Mission régionale d'autorité environnementale

**AVIS DÉLIBÉRÉ DE
L'AUTORITÉ ENVIRONNEMENTALE PAYS DE LA LOIRE
SUR LE PROJET DE PARC ÉOLIEN PAZ'ÉOLE
SUR LA COMMUNE DE SAINTE-PAZANNE (44)**

n° PDL-2021-5175

Plan de situation de la Zone d'implantation potentielle (source : étude d'impact).

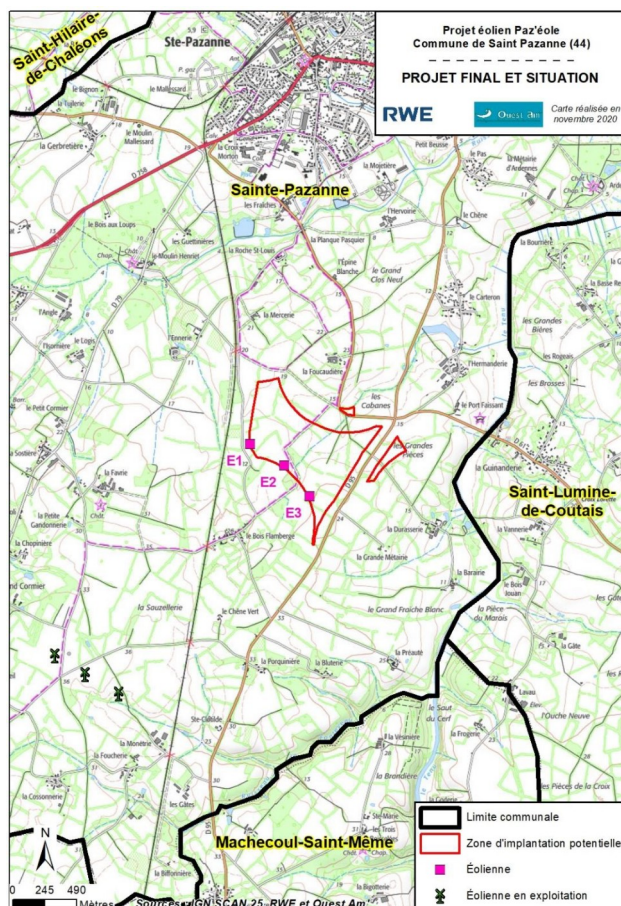
La MRAe rappelle la nécessité d'une actualisation de l'étude d'impact globale du projet en cas d'incidences notables sur l'environnement du raccordement externe.

Aires d'étude (source : étude d'impact).

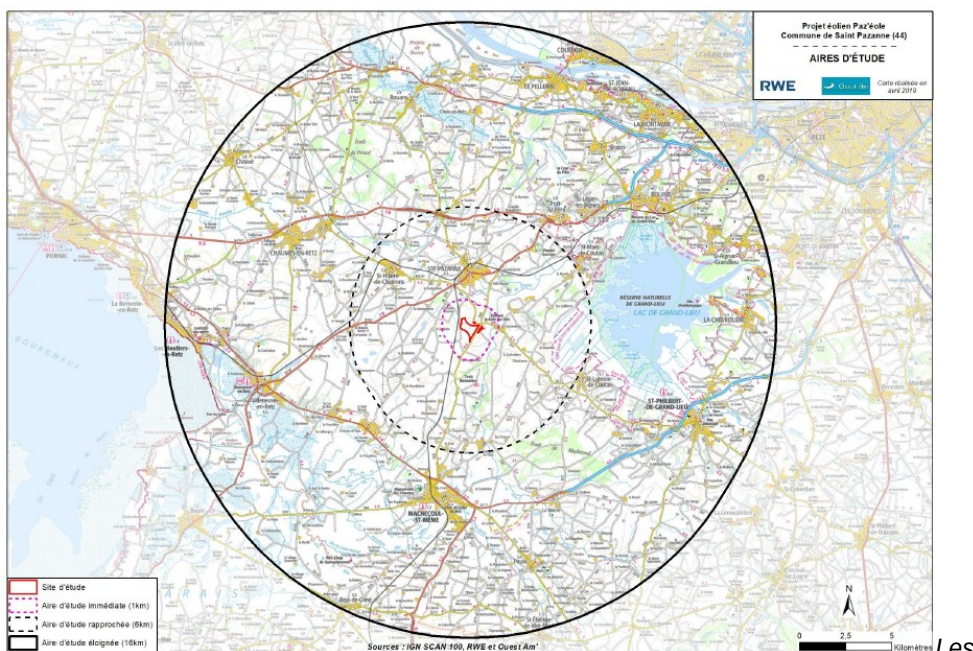
La MRAe recommande que soient clarifiés la nature et le périmètre des différentes études évoquées dans le cadre de l'analyse des enjeux faunistiques.
